## N i e d e r s c h r i f t

über die **öffentliche Sitzung des Gemeinderates** am Donnerstag, den 07.12.2023 um 19:30 Uhr im Sitzungssaal des Mehrzweckgebäudes.

- 1. Bauleitplanung "Nördlich der Valleystraße"**
  - 1.1 19. Änderung des Flächennutzungsplans für den Bereich "Nördlich der Valleystraße"**
    - 1.1.1 Modifizierung des Aufstellungsbeschlusses**

## 1.2 Bebauungsplan "Nördlich der Valleystraße"

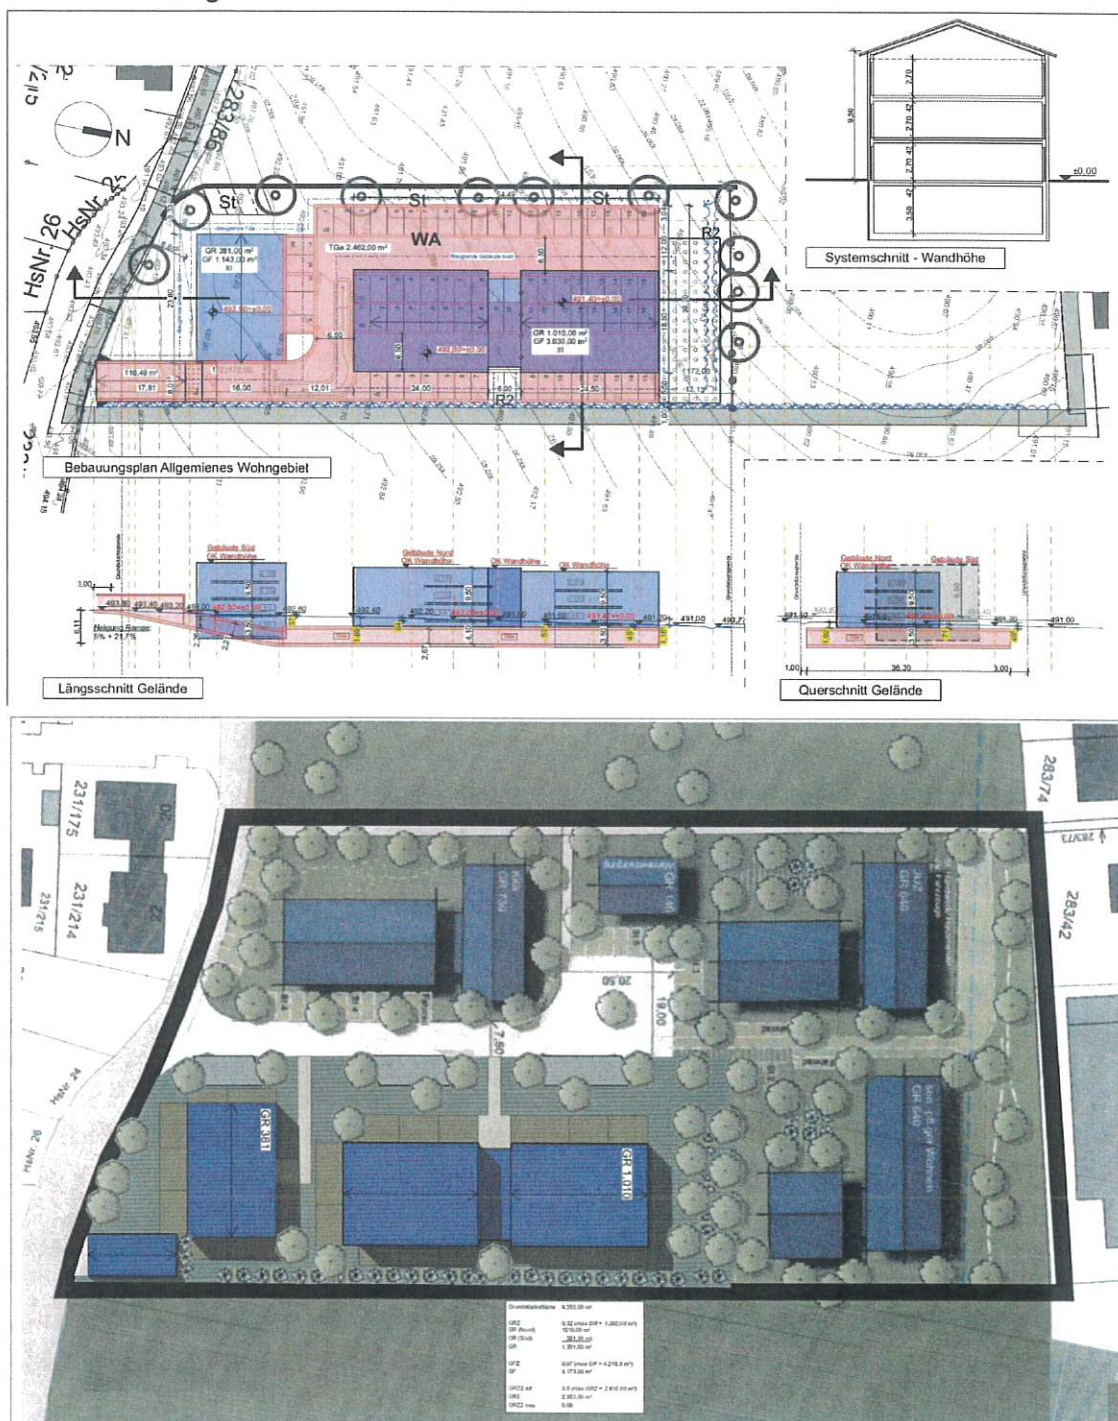
Die ständig steigenden Anforderungen an die Dachdämmungen und auch die heute üblichen Verbauungen von Fußbodenheizungen mit zeitgemäßen Trittschalldämmungen führt dazu, dass eine **Wandhöhe von 9,50 m** bei einer dreigeschossigen Bebauung als absolutes Minimum angesehen werden. Dies jedenfalls, wenn zeitgemäße lichte Raumhöhen, die für ein gutes und gesundes Wohnklima sorgen, eingehalten werden sollen. Beabsichtigt ist, dass hier zeitgemäßer Wohnungsbau entstehen soll. Wir bitten daher jedenfalls um eine moderate Anhebung der Wandhöhenfestsetzung auf 9,50 m.

Zudem muss es möglich sein, dass die **Wandhöhen** mit der Topografie **verspringen** (vgl. die Darstellung in der Planbeilage).

Auch wenn im persönlichen Gespräch vom Architekten des Bürger\*in 1 dargestellt wurde, dass kein über 50 m langer geschlossener Gebäuderiegel mit 18 m Tiefe entstehen soll, so zeigt dies doch, dass es mit der bisherigen Planung (infolge der nun größeren Bauräume) möglich wäre. Ziel der Gemeinde ist es, am gemeinsam mit den Eigentümern am 28.07.2022 abgestimmten und vom Gemeinderat am 15.09.2022 beschlossenen Konzept der Baukörper und deren Ausrichtung festzuhalten. Dieses Konzept ist mit der Erschließungsplanung abgestimmt und die Höhenentwicklung (Fußbodenoberkante) entsprechend angepasst (Schutz vor eindringendem Hangwasser aus dem Osten und der Höhe der Stichstraße im Westen). Eine **Flexibilisierung** dieser Punkte kann daher **nicht erfolgen**.

Für die im BPlan angedachten Gebäude wurden dem Gelände angepasste Höhenkoten festgesetzt. Die geforderte Höhenstaffelung wird also bereits umgesetzt. In diesem Zusammenhang fällt auf, dass **Festsetzung A 3.4** einer Anpassung bedarf. Hier sind Mindesthöhen festgesetzt, was jedoch mit der erlaubten Abweichung von -0,3 m nicht vereinbar wäre. „**Mindest**“ entfällt künftig aus der Formulierung.
